## 新商品・仕様変更案内

2017年1月吉日  
TMEHジャパン株式会社  
TEL:0532-34-7668

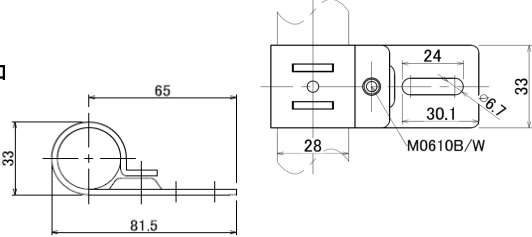
<b>新商品</b>	
<b>商品名</b>	<b>メタルジョイント</b>
<b>型番</b>	<b>GA-15D</b>
<b>発売日</b>	<b>2017年1月25日</b>
	<p><b>セット品内訳</b></p> <ul style="list-style-type: none"> <li>・G-15D: 1コ</li> <li>・G-15BS: 1コ</li> <li>・M0610: 1コ (ボルト)</li> </ul>   <p>メタルジョイントは単品でもご購入可能です。 G-15D(1箱300コ)、G-15BS(1箱480コ)</p>
* 色: BK(ブラック)とWZ(シルバー)の取り扱いとなります。

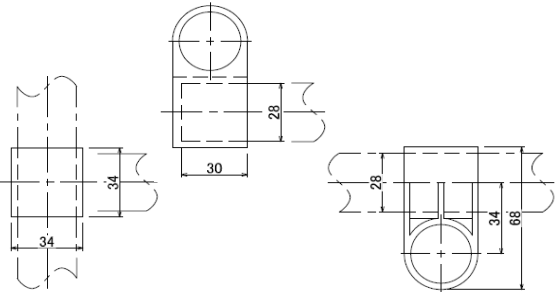
<b>新商品</b>	
<b>商品名</b>	<b>プラスチックジョイント</b>
<b>型番</b>	<b>GAP-18A</b>
<b>発売日</b>	<b>2017年1月25日</b>
	<p>材質: ASA 色: アイボリー</p>

<b>新商品</b>	
<b>商品名</b>	<b>プラスチックジョイント</b>
<b>型番</b>	<b>GAP-30A</b>
<b>発売日</b>	<b>2017年1月25日</b>
	<p>材質: ASA 色: アイボリー</p>
